COMUNE DI SAN PAOLO D'ARGON

Oggetto: AVVIO DELLA PROCEDURA DI VALUTAZIONE DI IMPATTO AMBIENTALE (ART. 23 DEL D.LGS. 152/2006 E S.M.I.) SUL PROGETTO DEFINITIVO DEL "RADDOPPIO DELLA LINEA FERROVIARIA DA CURNO A BERGAMO, SISTEMAZIONE DEL PRG DI PONTE SAN PIETRO, VIABILITÀ BERGAMO - MONTELLO, SSE AMBIVERE MAPELLO". CUP: J64H17000140001 RADDOPPIO PONTE SAN PIETRO – BERGAMO – MONTELLO.
Contributo comune di San Paolo d'Argon.

Proposta interventi di presidio ambientale e di contenimento degli effetti del rumore

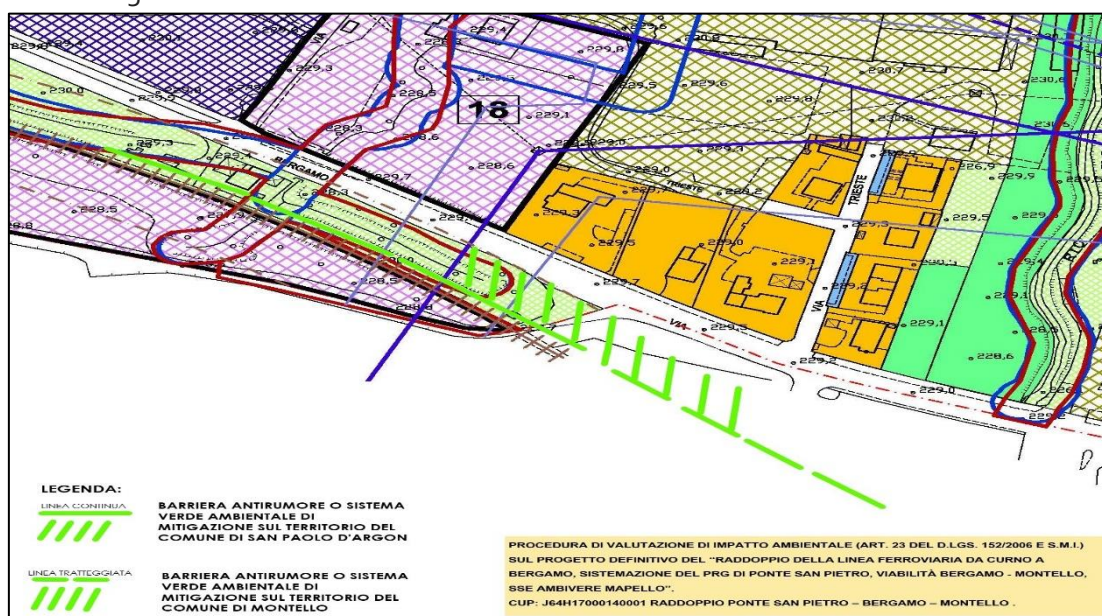
- 3) L’IMPATTO ACUSTICO. Lo studio non sembra approfondire le valutazioni in ordine ai ricettori residenziali presenti nelle vicinanze della ferrovia. Gli effetti del raddoppio non possono essere trascurati o disattesi rappresentando allo stato, forse il tema di maggiore rilievo in termini di compatibilità. Quanto al territorio di San Paolo d’Argon è opportuno un rafforzamento del sistema di protezione ambientale nel tratto indicato nella planimetria allegata. Si tratta di una operazione volta a proteggere gli insediamenti residenziali in San Paolo d’Argon (ed anche ad altre tipologie di insediamenti in Montello) seppure in parte l’estensione delle protezioni coinvolgono il vicino territorio di Montello. Si propone quanto segue già come misure di compensazione ambientale, ovvero di mitigazione dell’impatto acustico, posta la necessità di verificare gli effetti e le risultanze delle schermature acustiche.

Proposta aree residue di mitigazione ambientale

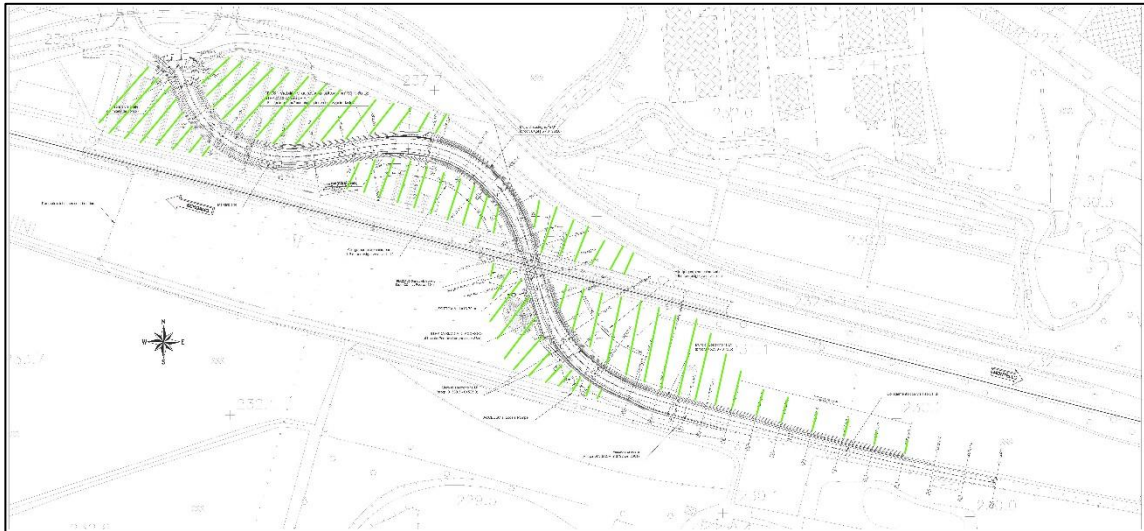
- 4) I RAPPORTI CON IL SISTEMA DEI PARCHI DI INTERESSE SOVRACOMUNALE E I PRESIDI AMBIENTALI: Le azioni ambientali interessano un territorio che si caratterizza per la presenza del PLIS delle Valli d’Argon e da quello del Tomenone (peraltro ambito vincolato agli effetti del Codice dei Beni culturali ed ambientali). Sul punto va ricordato come i due Parchi siano tra loro interconnessi dal sistema di ARCO VERDE e di cui lo studio non appare affrontare in maniera decisa. Sul punto il raddoppio come pure il sistema di accessibilità alla via F. Filzi da OVEST per effetto della bretella di collegamento con il sistema rotatorio sottostante al variante alla SS 42 non affronta in modo deciso il tema delle mitigazioni e del rafforzamento di un sistema del paesaggio e ambientale già compromesso dalla suddetta variante affinché sia prodotto un riequilibrio ambientale anche in relazione al consumo di suolo comune generato dall’intervento denominato lotto n. 8. L’insieme delle aree residue che si estendono lungo la tratta oggetto del raddoppio, come pure l’affiancamento alla nuova viabilità rappresentata dal lotto n. 8, dovrà essere accompagnata da elementi vegetazionali pertinenti il delicato contesto

ambientale e paesaggistico al fine di rendere compatibile la struttura stradale e quella ferroviaria con il contesto di riferimento. Le aree relitte generate dalla soppressione del PL 32+275: la soppressione del PL non può essere trattata unicamente come elemento progettuale attuale. Lo stesso genera una residualità di superficie al tempo trattate per migliorare l'accessibilità da Est presso l'insediamento Montello S.p.A.; che ha richiesto notevoli investimenti. La soppressione del PL costringe, dunque, ad accompagnare lo stesso con il recupero delle superfici impermeabilizzate. Si richiede un approfondimento dello studio e del progetto afferente le mitigazioni ambientale anche ideando il recupero delle aree impermeabilizzate, come modalità per contenere gli effetti del consumo di suolo. Si propone quanto segue nella illustrazione sommaria che accompagna la soluzione viabilistica da OVEST.
